Sopralluogo alle Mura di Ferrara

Monitoraggio civico del progetto Open Wall

Scheda operativa di monitoraggio civico

Compilatore o gruppo: Monithon Europe

Parcheggio Baluardo San Lorenzo

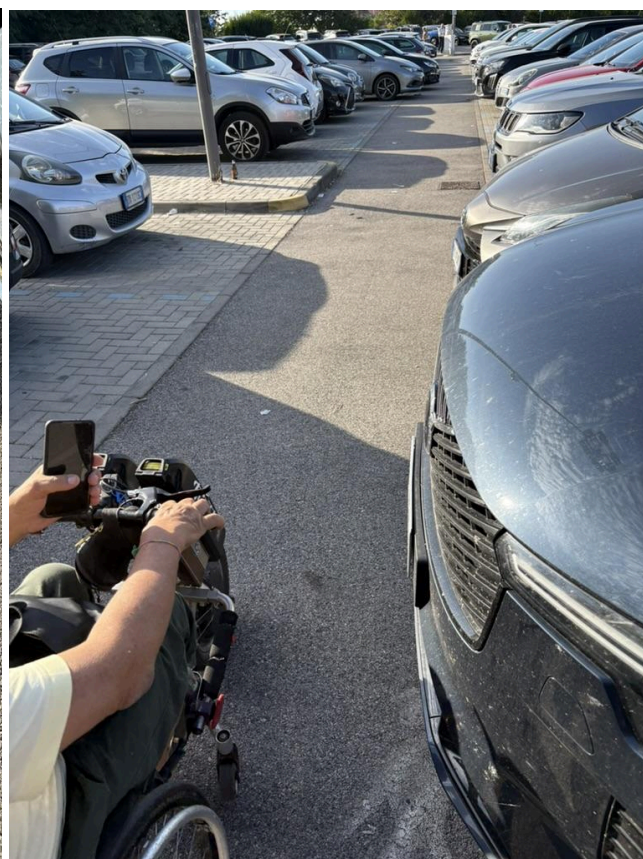
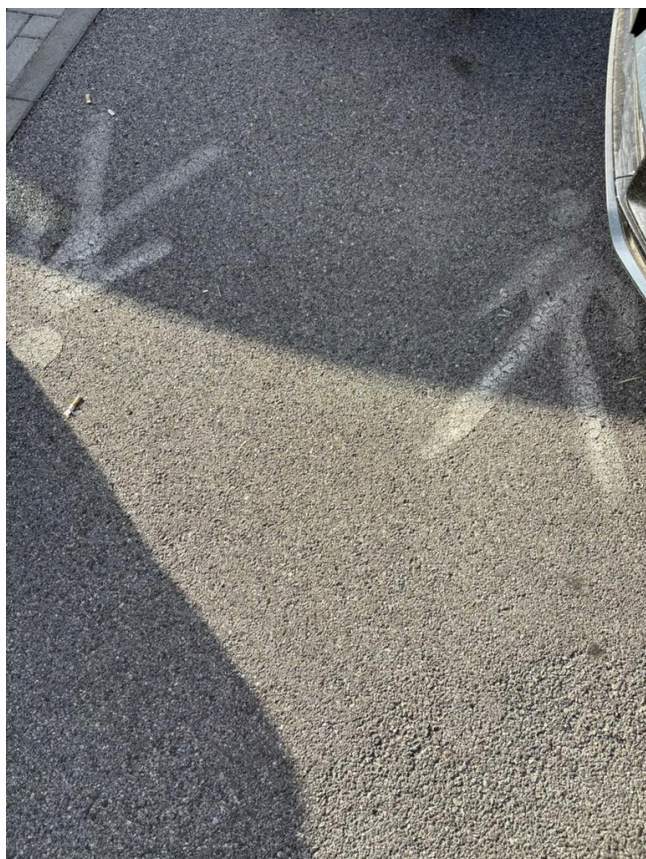
L'attraversamento pedonale parte da via Baluardi per arrivare alla cassa fino al camminamento sulle mura. Le strisce pedonali devono arrivare fino al percorso pedonale. Le macchine non devono invadere il percorso..

Le macchine invadono il percorso pedonale. Le strisce pedonali non si connettono al percorso.

Per far questo si possono mettere cordoli in cemento inamovibili (non in plastica, perché poi si rompono) oppure degli archetti o paletti (che però potrebbero essere forzati/piegati). In questo modo si risparmia anche in manutenzione da parte del Comune

02 Accesso dal parcheggio alle mura

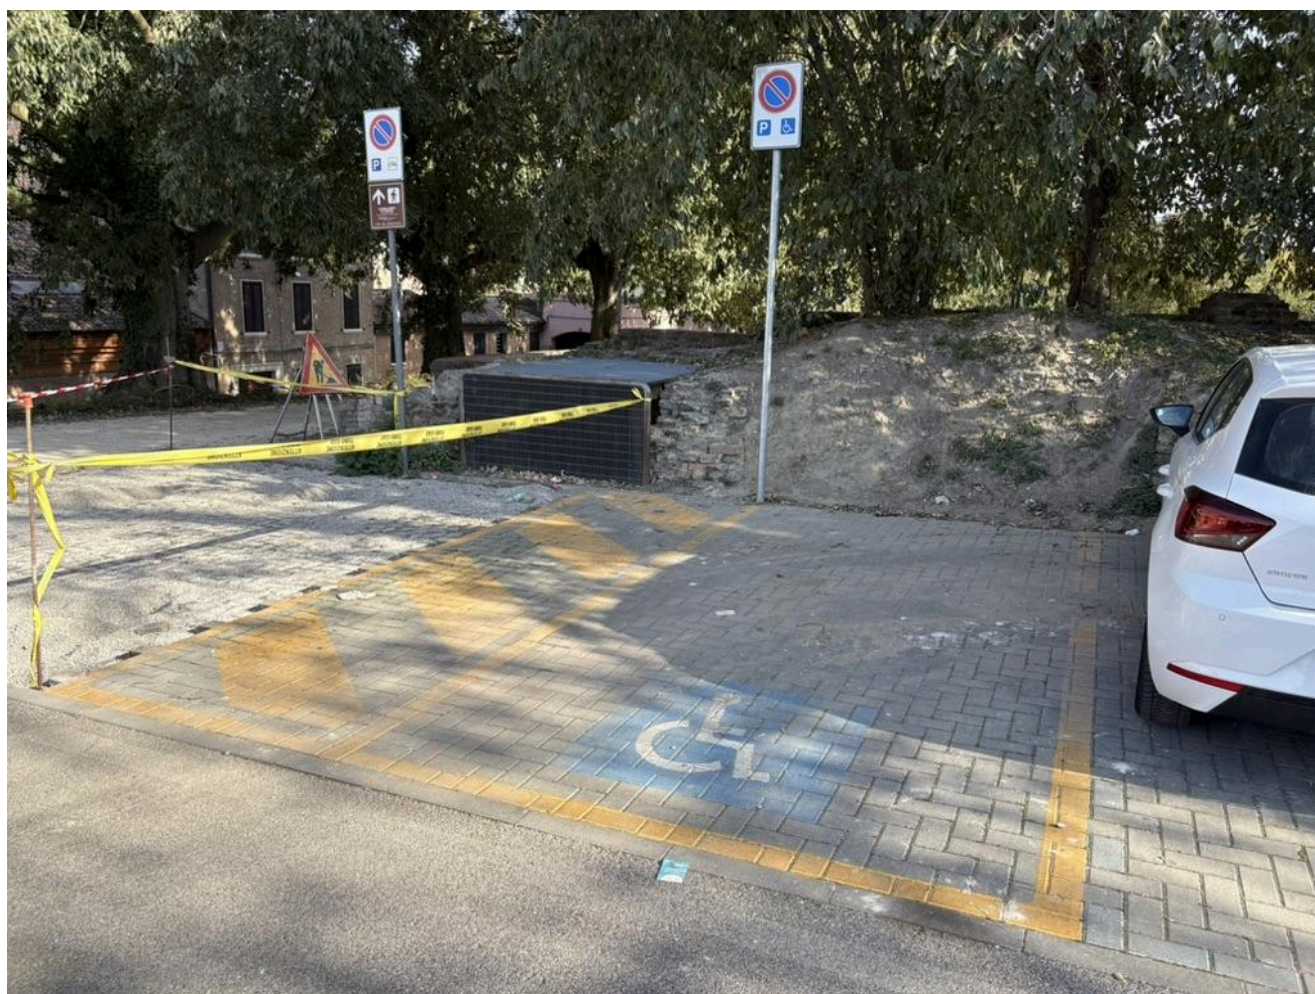
Tutto ok.

Eliminati i dislivelli.

07 Transenne e protezioni

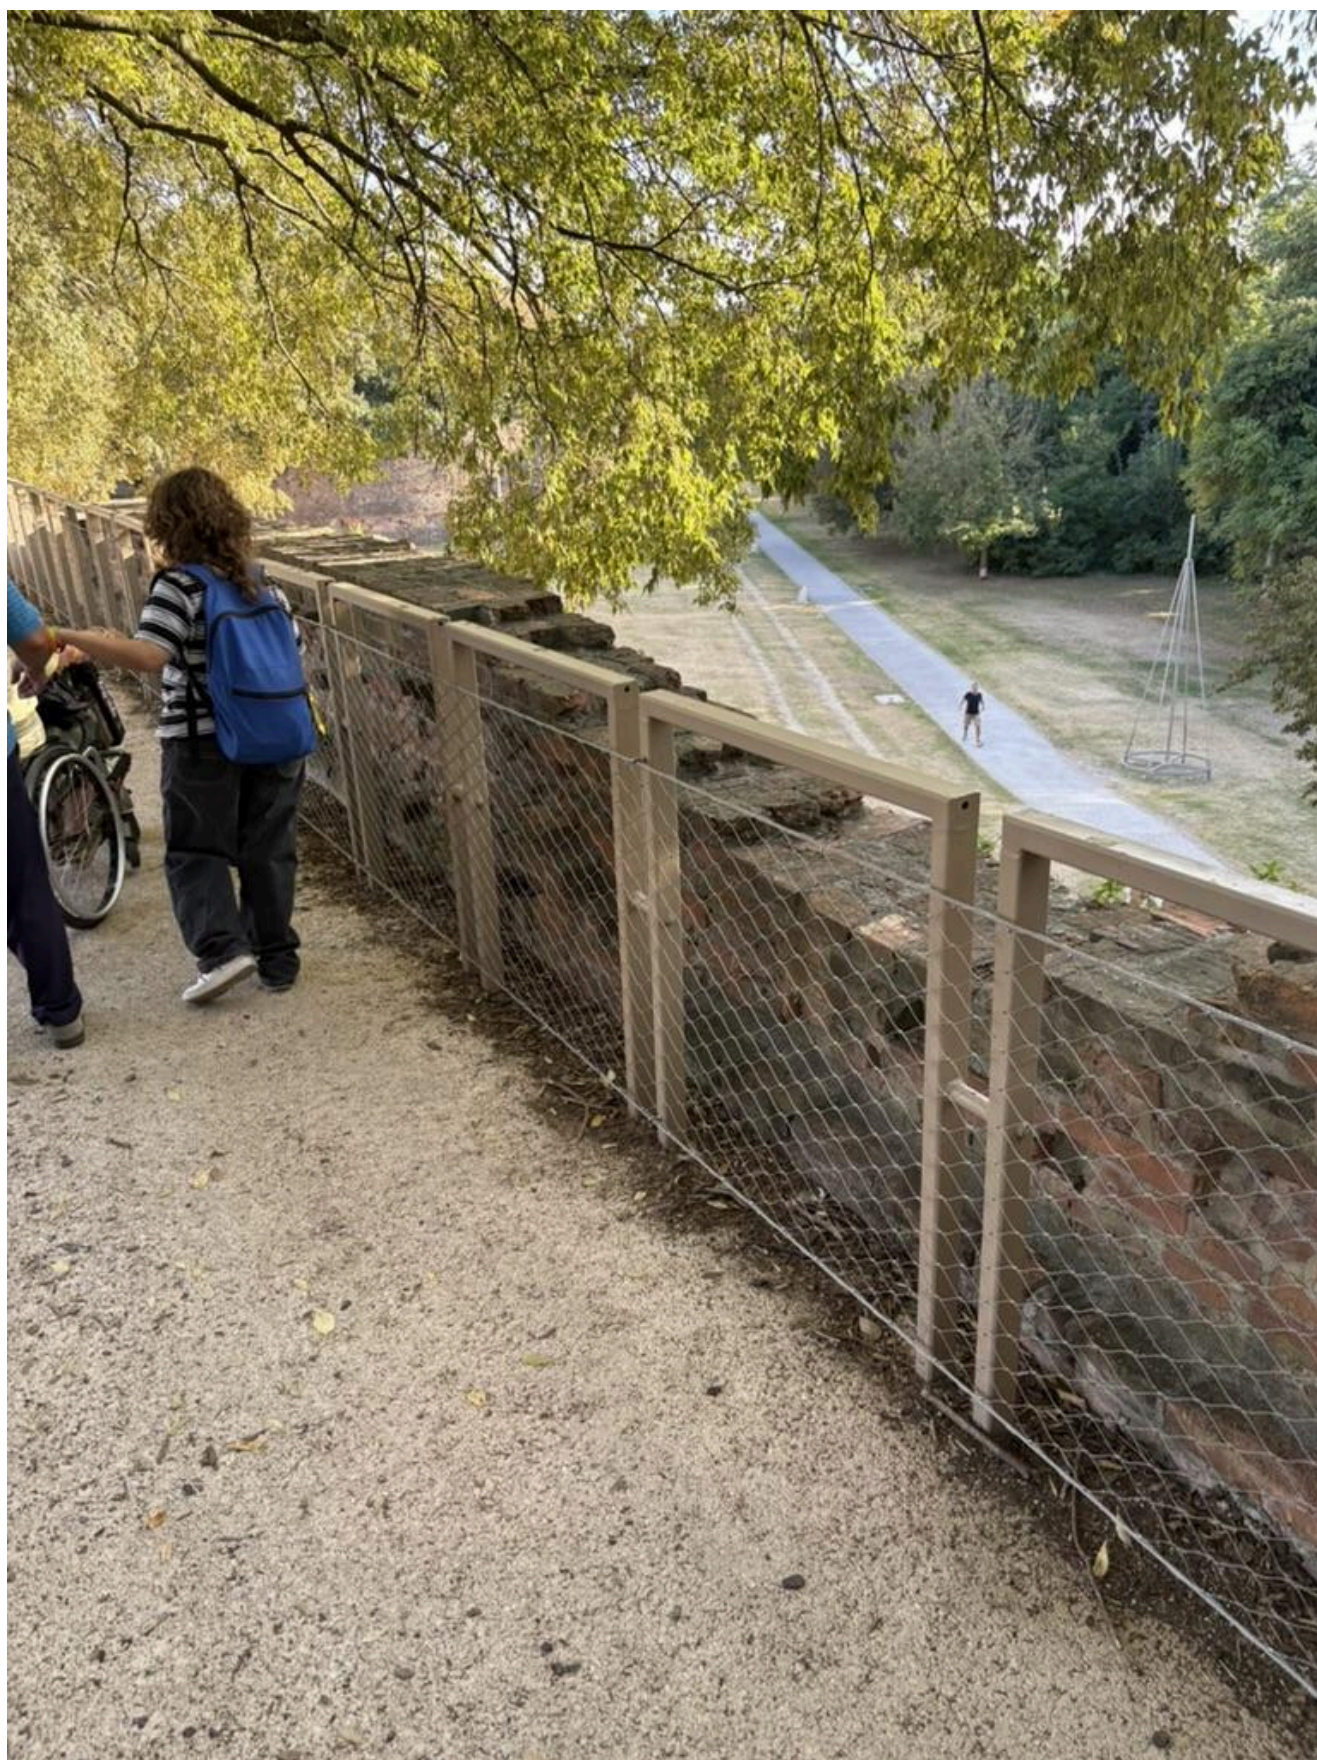
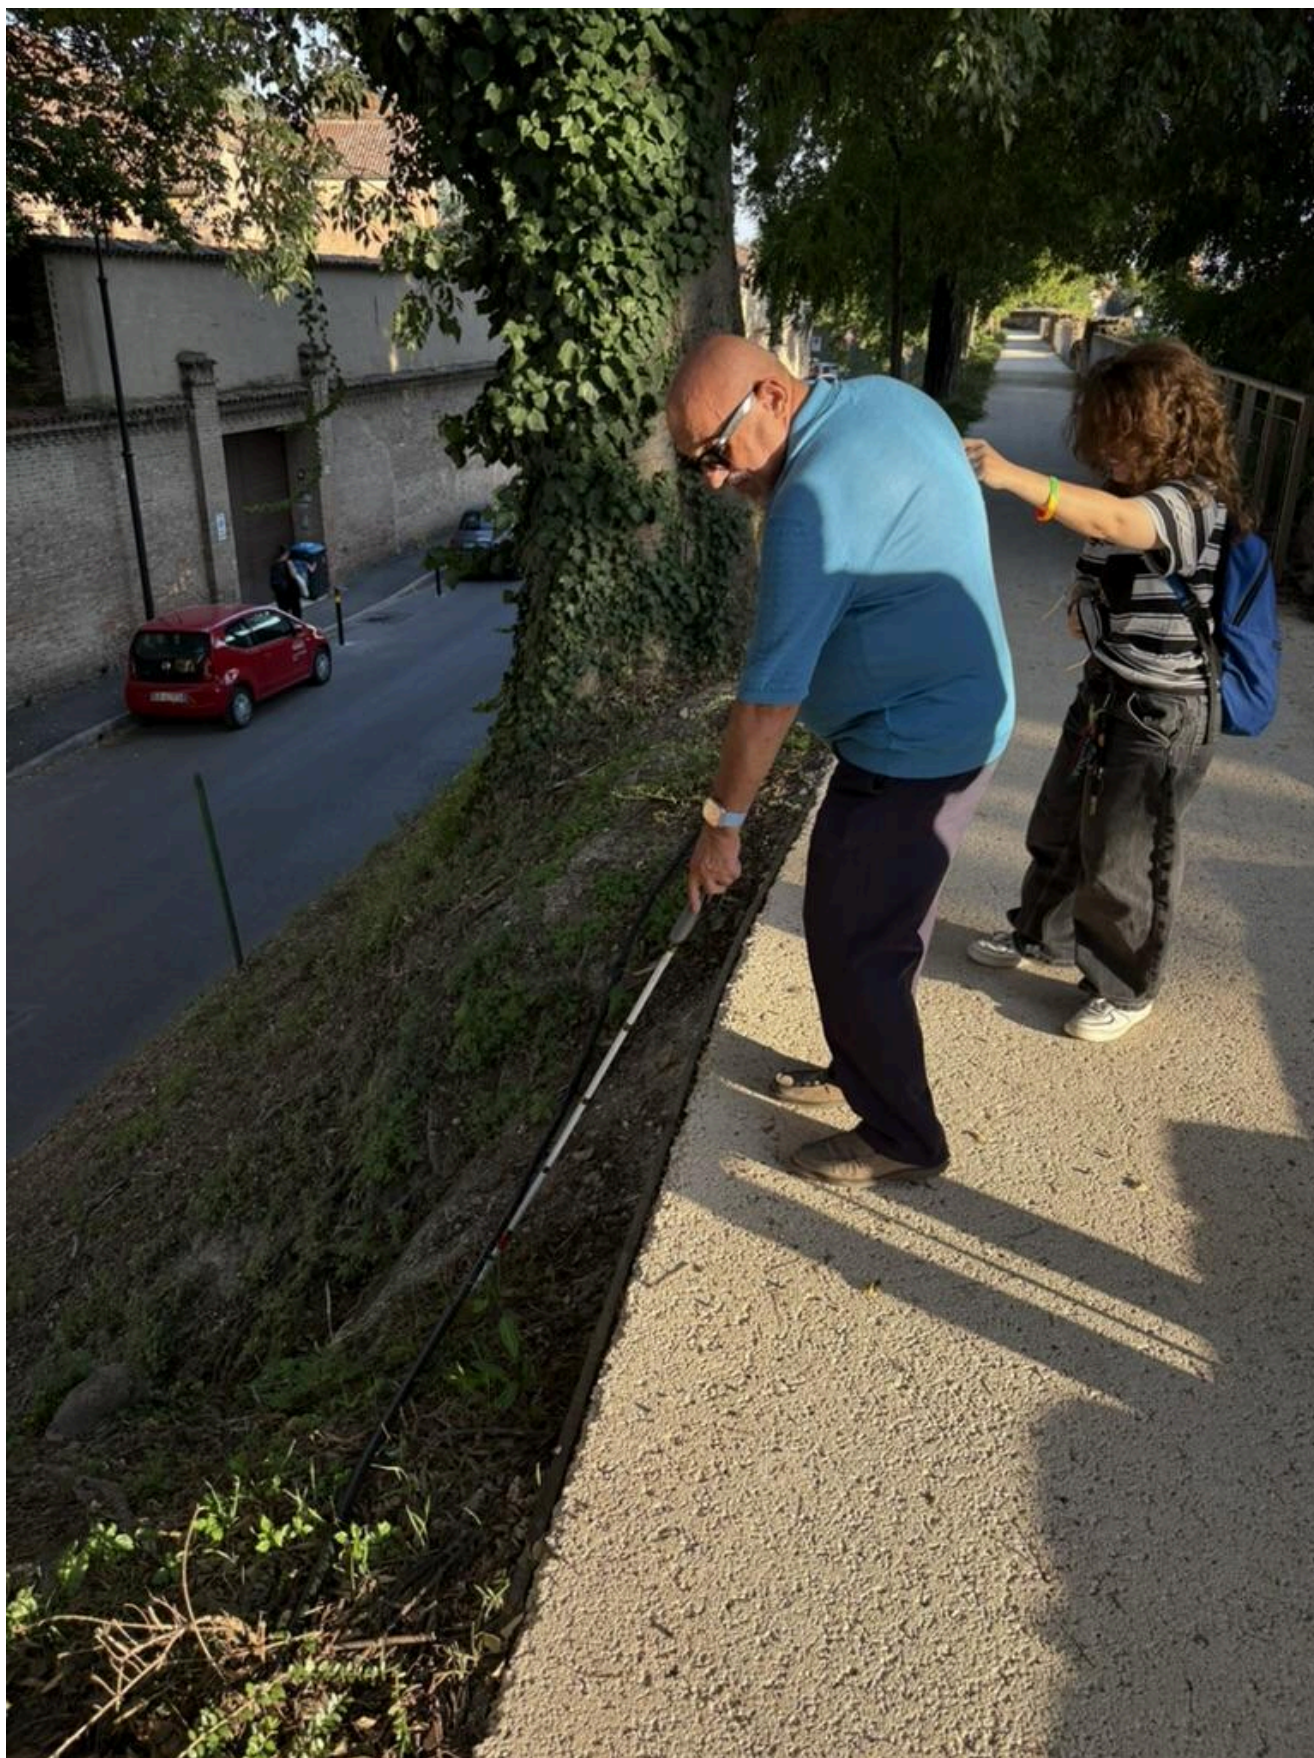
Le traverse e le griglie assicurano una buona sicurezza durante buona parte del percorso.

Le reti sono la cosa più utile per non vedenti (Alberto)

Non tutto il tragitto è garantito da griglie

Installare griglie lungo tutto il percorso lato mura, dove possibile.

10 Ponti e raccordi

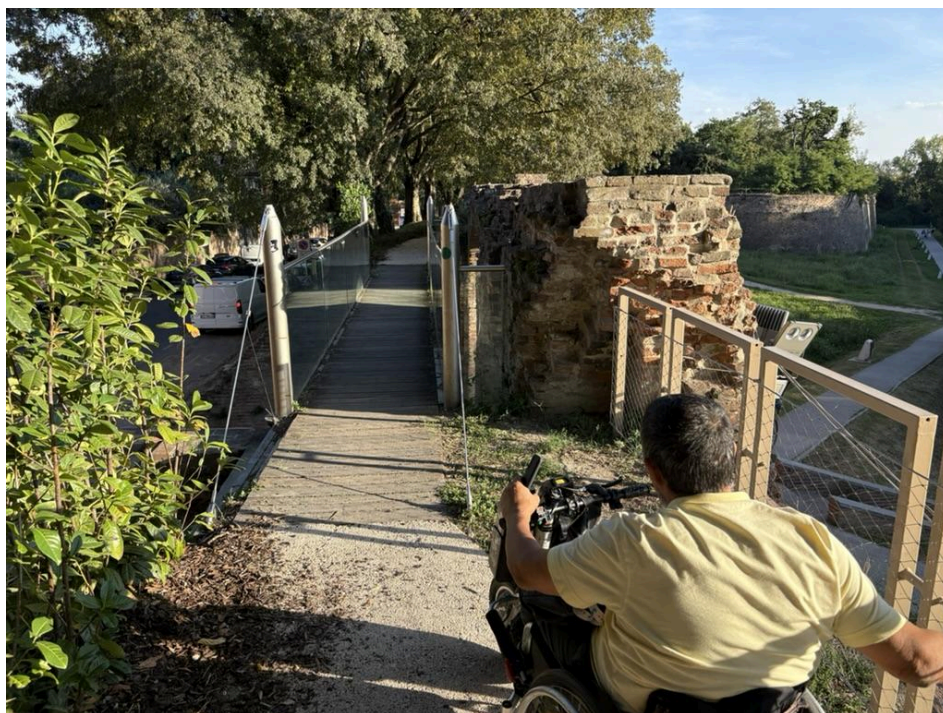
La zona del ponte (accesso via Quartieri / Facoltà di architettura) è problematica perché prima e dopo il ponte il tratto è completamente esposto.

- 1) C'è un "buco" (tratto esposto) in corrispondenza del ponte (a inizio e fine ponte)
- 2) La righiera sul lato mura (destro) deve accompagnare verso l'ingresso del ponte, mentre ora porta contro un muro.

- 1) Chiudere il tratto esposto
- 2) Spostare la righiera / rete o inserire un elemento ulteriore che accompagni e orienti verso il ponte.

11 Informazione culturale accessibile

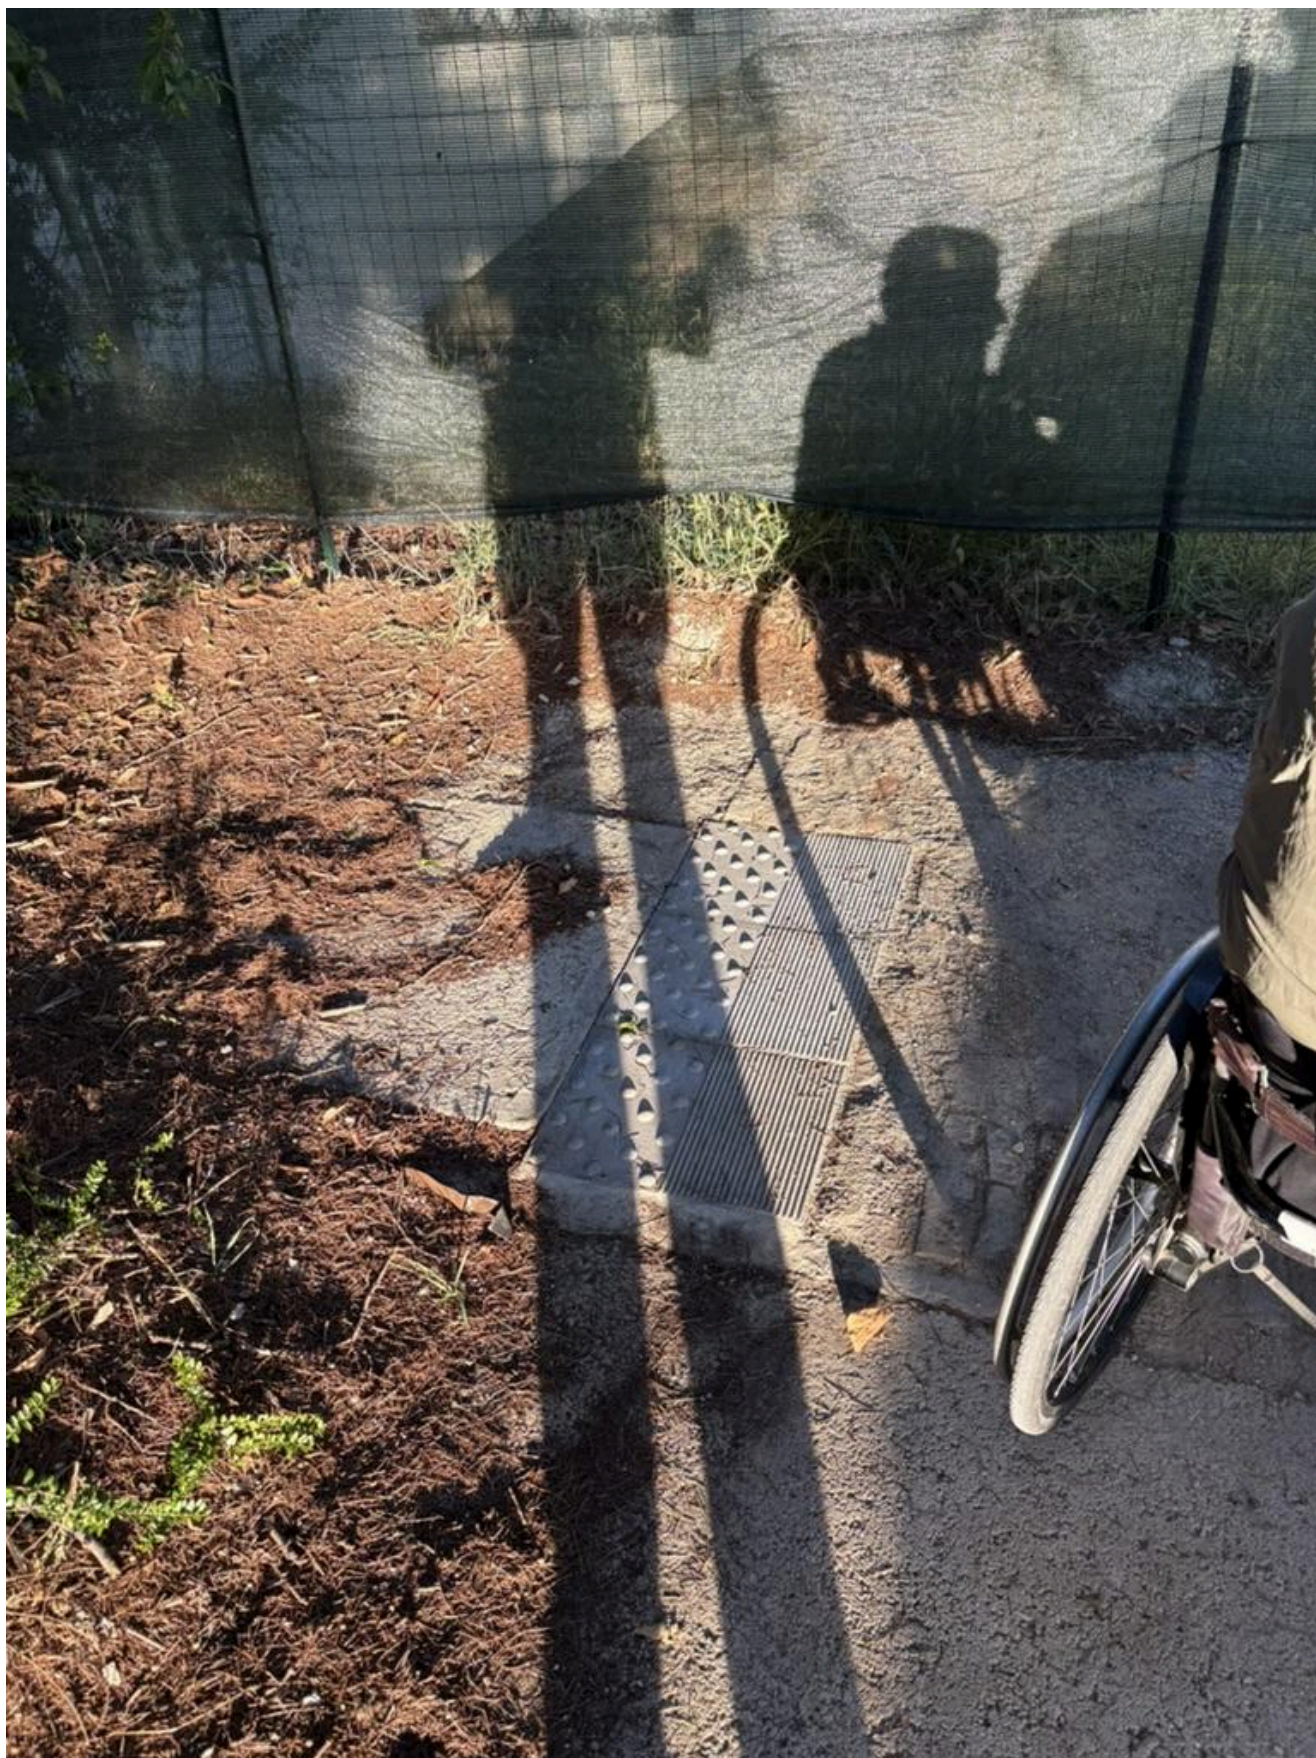
I totem sono ancora da realizzare. Assieme ai totem va realizzata una superficie tattile da metà marciapiede (non come ora) per segnalare la presenza dei totem.

Mancano i totem (ancora da installare)

La superficie tattile è stata installata ma non arriva a metà marciapiede, quindi è molto probabile che non venga intercettata.

Estendere la superficie tattile. Installare i totem secondo le indicazioni,
